Bescheid

**über die Änderung und Ergänzung der
allgemeinen bauaufsichtlichen Zulassung
vom 19. Februar 2014**

Z-33.84-1484

Wärmedämm-Verbundsystem "doitBau" nach ETA-12/0563

Anlage 6

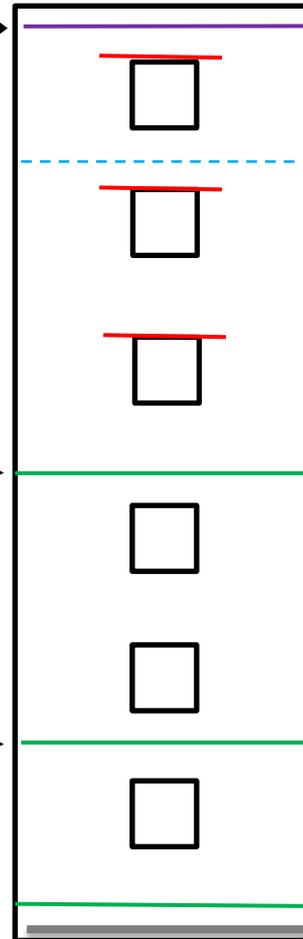
Für schwerentflammbare WDVS mit bis zu 250 mm dicken EPS-Platten müssen zusätzlich zu den in Abschnitt 4.6.2 enthaltenen Bestimmungen folgende konstruktiven Maßnahmen gegen eine Brandeinwirkung von außen ausgeführt werden (siehe Anlage 6):

1. ein Brandriegel an der Unterkante des WDVS bzw. maximal 90 cm über Geländeoberkante oder genutzten angrenzenden horizontalen Gebäudeteilen (z. B. Parkdächer u. a.).

2. ein Brandriegel in Höhe der Decke des 1. Geschosses über Geländeoberkante oder angrenzenden horizontalen Gebäudeteilen nach Nr. 1, jedoch zu dem darunter angeordneten Brandriegel mit einem Achsabstand von nicht mehr als 3 m. Bei größeren Abständen sind zusätzliche Brandriegel einzubauen.

3. ein Brandriegel in Höhe der Decke des 3. Geschosses über Geländeoberkante oder angrenzender horizontaler Gebäudeteile nach Nr. 1, jedoch zu dem darunter angeordneten Brandriegel mit einem Achsabstand von nicht mehr als 8 m. Bei größeren Abständen sind zusätzliche Brandriegel einzubauen

4. weitere Brandriegel an Übergängen der Außenwand zu horizontalen Flächen (z. B. Durchgänge, -fahrten, Arkaden), soweit diese in dem durch einen Brand von außen beanspruchten Bereich des 1. bis 3. Geschosses liegen.

Weiterhin ist ein Brandriegel (wie vorstehend beschrieben) maximal 1,0 m unterhalb von angrenzenden brennbaren Bauprodukten (z. B. am oberen Abschluss des WDVS unterhalb eines Daches) in der Dämmebene des WDVS anzuordnen. Dieser Brandriegel ist mit einem Klebemörtel vollflächig anzukleben.

BR 1-3:
vollflächig angeklebt mit mineralischem Klebemörtel und zusätzlich gedübelt

- maximal 1,0 m unterhalb von angrenzenden brennbaren Bauprodukten (z. B. Dächer)
- vollflächig angeklebt mit Klebemörtel
